## 野呂川・中畑川における今後の河川改修等に対するご意見について

## 今後の河川改修に関する説明会（令和2年11月14日開催）意見シートに対する回答一覧表

野呂川水位縦断面図

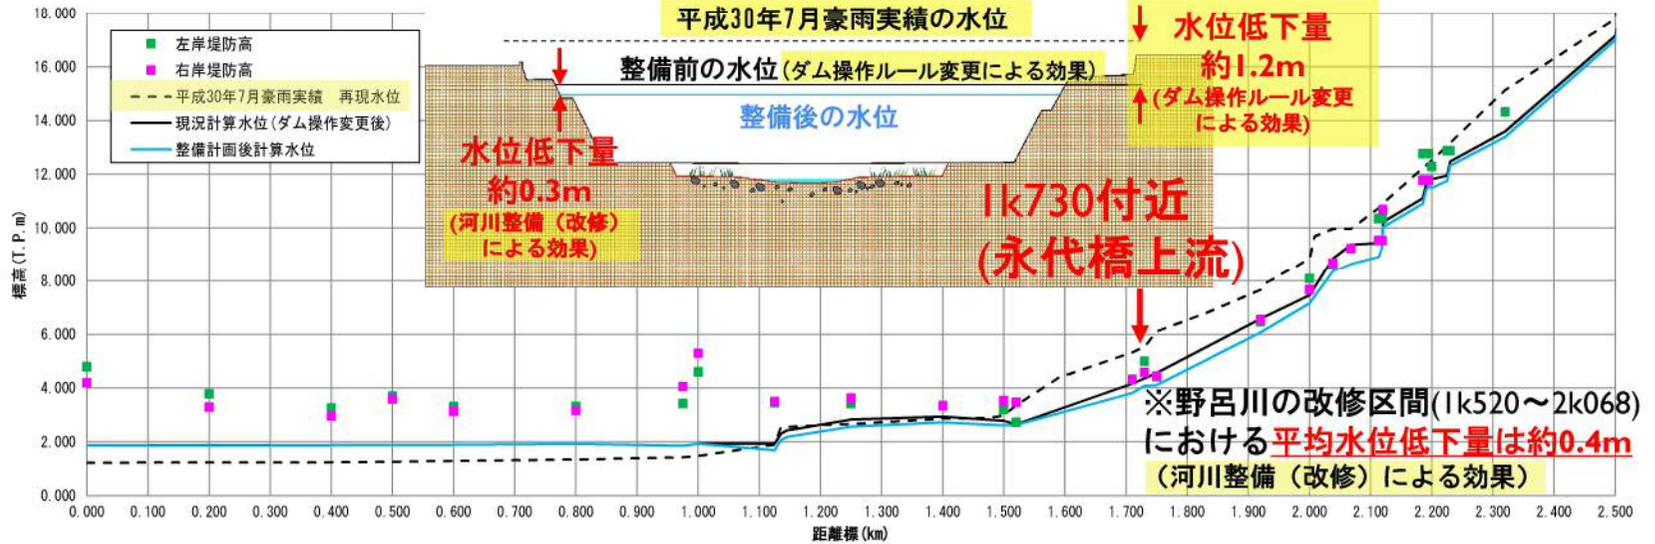
番号※	ご意見	回答
後日提出-1	1.野呂川に関しては工事の内容と今後の計画について良く分かった。今現在の工事されている所は頑丈にされている姿が見える。川底から4m位なっていて良いと思った。しかし、その他も同じように川底2m位の箇所も川底を掘ってゆくとので見落としがないようにお願いします。	野呂川、中畑川の河川改修において、お示した改修内容で、平成30年7月豪雨が発生しても、家屋浸水被害がないことを確認しています。 ただし、河川改修後の維持管理は重要不可欠であるため、堆積した土砂等が、治水上支障となる場合は、環境面も配慮しつつ掘削等必要な対策を講じ、維持管理を徹底して参ります。
後日提出-1	2.豪雨が起きた時に雨量が(100mm/1時間・100mm/2時間)降った時。河に流れる水量がどうなるのか説明してほしい。30年の豪雨災害が発生した時の基準で水量を計算して、今の川ではこうなるが対策をしたらこのような状況になるから河からのオーバーフローは起きないと説明が欲しい。だから、護岸工事はこのような考えから実施されている説明して欲しい。3.3つの川が重なったところの護岸は大丈夫か。又、大潮と豪雨が起きた時、河が重なった箇所で海からの侵入はないか。色々な方向から周囲を見つめてこれからのあるべき姿を説明してほしい。	ご説明させていただいた河川改修の内容でご心配されている点は、解消されます。 河川改修で川の断面を広げることなどにより、平成30年7月豪雨において、家屋浸水被害は防止可能です。本資料の末尾に本事業による水位低減に関する資料をつけましたので、ご参考ください。また大潮と豪雨が起きた時、川が重なった箇所海からの侵入がないことも確認しています。 ただし、河川改修後の維持管理は重要不可欠であるため、護岸の状況等も含め、維持管理を徹底して参ります。
後日提出-1	4.中畑川の河川で(JRの線路下から国道橋)の間が決壊して駅前が浸水しひどい目に合った。その為の復旧箇所の説明を県がされていたが良く判らなかつた。近くに住んでいる人が質問されていたが内容に厳しいことが沢山ありました。素人から考えると川からのオーバーフローを止める事が大事なのにオーバーしてもいいような言い方を県がされていた。なぜ道路の嵩上げを1m至急できないのか疑問に感じた。出来ない問題はどこにあるのか。災害を100%完全に防ぐことはできないが、やらなければ解決できない。	説明不足で申し訳ありません。中畑川の河川改修を行えば、平成30年7月豪雨において、家屋浸水被害は防止可能です。誤解のないよう、お願いいたします。 説明会では、中畑川の整備には時間を要しますので、早期に被害軽減がなされるよう、流木対策などを講じる旨、説明させていただきました。その整備の途中段階で、「これだけ被害が軽減されます」と説明させていただいたため、「家屋浸水が残る」という誤解が生じたと考えております。

- 整備対象流量（ダム操作ルールを変更した場合の流量）が河川内で流下した場合の水位低減効果を算定
- 整備区間内の平均水位低下量は、**野呂川で約0.4m**，**中畑川で約1.0m**

中畑川水位縦断面図

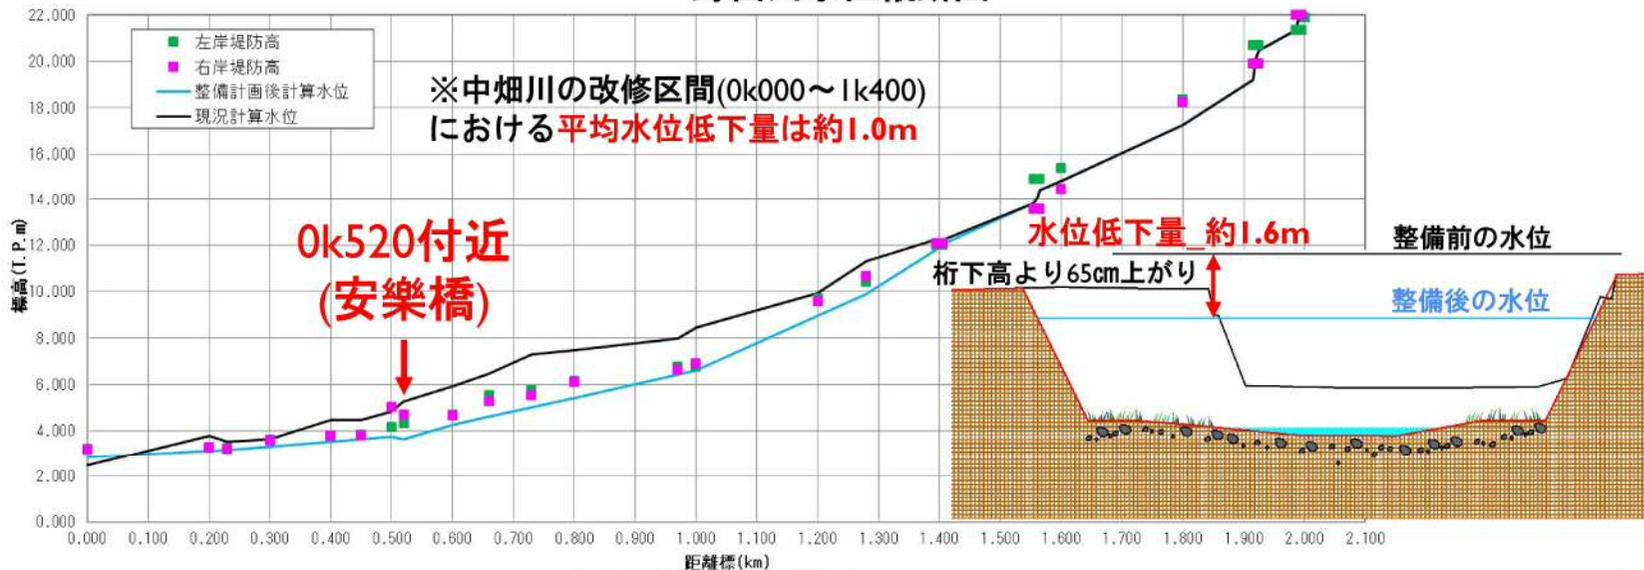
後日提出-1	私が一番判らない中畑川の護岸対策 野呂川の下流は1m嵩上げされ30年の豪雨災害で壊滅した箇所が一つもありません。もし嵩上げが無かったら河川からの水害で周囲の家はほとんど流されていたと思う。 今の自分が生きているのも昔の人が嵩上げをして下さったおかげです。嵩上げは、絶対に必要で有るとわたしは確信した。 なぜ県の人はやらないのか不思議でならない。住民のほとんどが疑問に思っている。川底から2mぐらいの河川は安芸津町・安浦町・すべての河川が氾濫して町全体が大きな災害に見舞われている。なぜやらない…？嵩上げによって良い結果が出ているにも関わらず工事のやり方が変わらない。2度と同じ過ちを繰り返して欲しくない…… 中畑川に関して、皆でこうやれば良いと思う方法を住民と県で話し合っって良い方法で早く進めて解決して欲しいと思った。	ご意見を踏まえ、野呂川、中畑川の河川改修において、今後の調査、検討に活かして参ります。 川の断面を広げる方法としてご意見でいただいているような①堤防のかさ上げの他、②引堤(川幅を広げる)③川底掘削等が考えられますが、今回の計画では総合的に判断して、②引堤③川底掘削を計画しております。 また、設計段階等において、地元説明会等を開催する予定ですので、よろしくごお願いいたします。
後日提出-2	1. 目標について 改修の目標を平成30年7月豪雨の規模とされているようですが、地球温暖化が進み災害の規模が毎年大きくなっているときです。1.2倍とか1.5倍に設定して改修目標を考えてみる必要がないでしょうか。	災害の発生の防止又は軽減に関しては、過去最大規模となった平成30年7月豪雨相当の流量について、河川からの越水による家屋浸水被害が生じないよう、野呂川ダムの有効活用や河川改修を行います。 今後、ご指摘の通り、更なる治水安全度向上に向けた整備が必要と考えますが、第一に再度災害防止の観点から、対応したいと考えています。
後日提出-2	2. 野呂川(川手神社～下流域)の定期的な改修工事の実施 昨年、野呂川の川底を掘削していただきました。それでも60年前に川を拡幅工事したときに比べると1メートル近く浅くなっています。 野呂川は毎年大水があると大きな石が流されてきて川底が浅くなります。定期的な川底の掘削をお願いします。5年に1度とか、10年に1度とか定期的に考えて頂きたいです。 また、昨年の掘削工事の際、土手の強度が不足しているとのこと掘削していない場所があります。土手の補強も検討をお願いします。 災害があると大騒ぎをして対策を考える。災害が起こる前に危険を予知する手段はないのでしょうか。ここまで水位が来たので4、5年うちには危ないといったような危険に対する感度が必要だと思います。	河川巡視や出水期前・出水後など適切な時期に点検を実施し、状況把握を行い、その点検結果を蓄積するとともに、必要な対策を実施することで、「河川管理施設」の機能の維持に努めます。 また、河川改修後においても、堆積した土砂等が、治水上支障となる場合は、環境面も配慮しつつ掘削等必要な対策を講じ、維持管理を徹底して参ります。
